## överklagande

PÄ 09/2019 **Detaljplan för Stormen 1 och Molnet 2 m.fl. i Lund.** Dnr BN 2022/0215

Våra yttranden: samråd 201222; granskning 211007

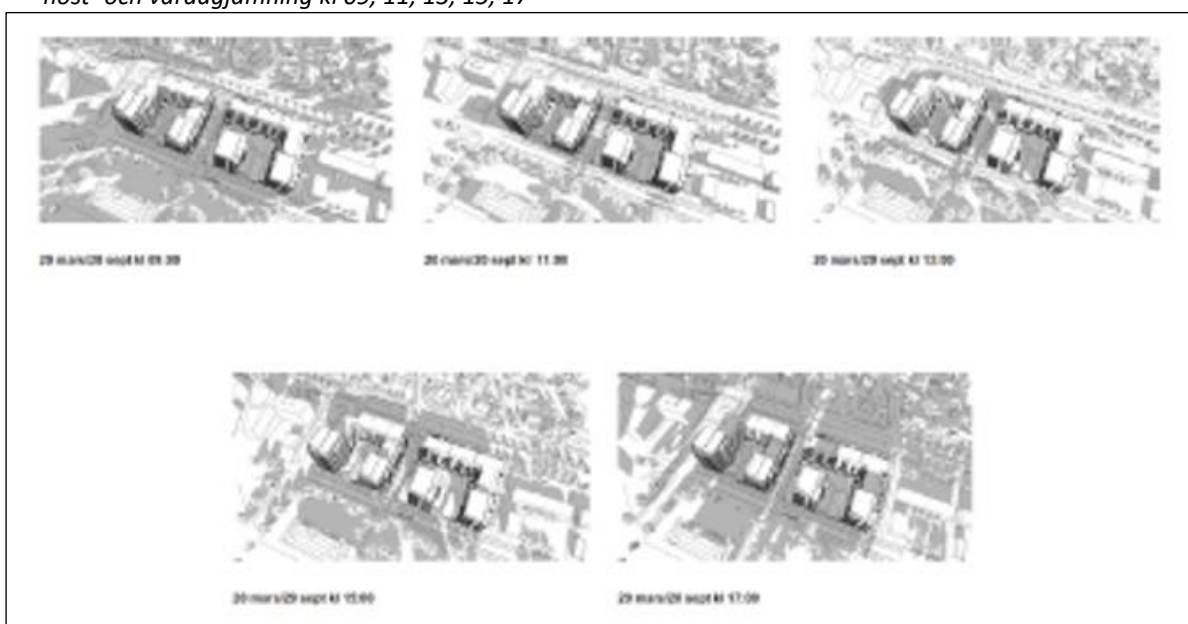
Förslaget överexploaterar platsen långt tätare än brukligt i Lund ens på senare tid, e här = 2,8, Arenan har 1,4, Virket i Västerbro som är överexploaterat har e = 2,1.

*"Detaljplanens exploateringsgrad och bebyggelsehöjder bygger på en avvägning mellan att bygga effektivt och hållbart och samtidigt skapa goda ljusförhållanden inom och i anslutning till kvarteren och hålla en skala som anpassar sig till omgivningen"* Beskrivningen av planen är befängd. Att skalan anpassar sig till omgivningen är redan avfärdat som lag- och direktivstridigt. Goda ljusförhållanden är också avfärdat, men återkommer nedan. Klostergårdens traditionella kvarter öppnar vinkel mot sydväst för sol. I detta förslag ställs höga punkthus i vägen, skapar skugga och höga vindhastigheter med turbulens.

Den täta raden höga punkthus i trottoarkanten Östanvägen är vare sig anpassad till motstående befintliga eller till gaturummet.  
Att ställa tiovånhus i NV hörnet diagonalt mot det avslutande huset i Arenastaden är att våldföra sig på det stadsrum som är entré till Klostergården, Arenan och bussändhållplats.

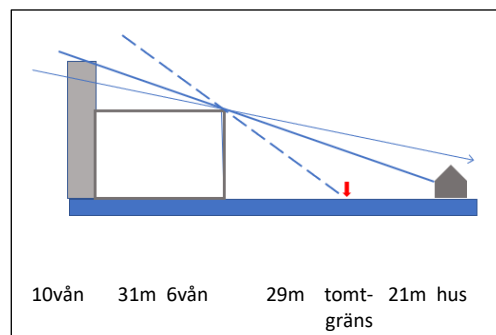
Exkluderade i antagandehandlingen, där visas endast högsommarförhållande.  
"Sol/skuggstudie har tagits fram och uppdaterats efter samråd. Denna visar att små delar av fyra tomter längs Hallandsvägen påverkas av skuggning först efter kl 18 vid midsommar"  
Den dag på året då solen går som högst och problemet blir minst.

Vår bild till höger är korrekt i längd och höjd. Den visar i all enkelhet hur högt solen måste stå för att inte skugga ska gå in på tomtmark, att den når upp över fönstren på huset när skuggan från 10-våningshuset är samma som från 6-vån. När solen sjunker ytterligare drar skuggan vidare in i villaområdet även för del som inte skuggas av 10-vån. Den begränsade sänkningen med en vån sänker brytpunkten där med 15%.

Fysisk verklighet visar att villabebyggelsen drabbas avsevärt hårdare än planbeskrivningen hävdar. Kvaliteten med sol på tomt, på hus och in i hus eftermiddag och kväll är dessutom ett hälsoproblem som länsstyrelsen borde påtalat.

Fyravåningshus enligt äldre planer ger radikalt andra effekter. Skuggan kommer avsevärt mycket senare.

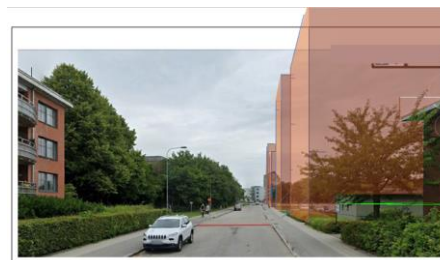
*"levande gaturum och mötesplatser"* är ett annat påstående  
*"den planerade bebyggelsens innehåll ska bidra till trygga, gena och levande gaturum Östanväg och Stattenavägen föreslås byggas om i syfte att göra gaturummen genare och tryggare och trivsammare för gång- och cykeltrafikanter skapar möjlighet till ett tryggare och mer levande gaturum och mötesplatser för nya och befintliga boenden i närområdet. säkerställa att den upplevda skalan på bebyggelsen mot gaturummen samt mot söder hålls nere, s 19 Tillsammans med ny bebyggelse skapas förutsättningar till levande, trygga och trivsamma allmänna rum inom planområdet."*

Bilden till höger har vi gjort. En sådan saknas i beskrivningen för att illustrera dessa konsekvenser.

Östanvägen är knappast "tryggare och trivsammare" med de tunga, höga volymerna kloss intill trottoaren.
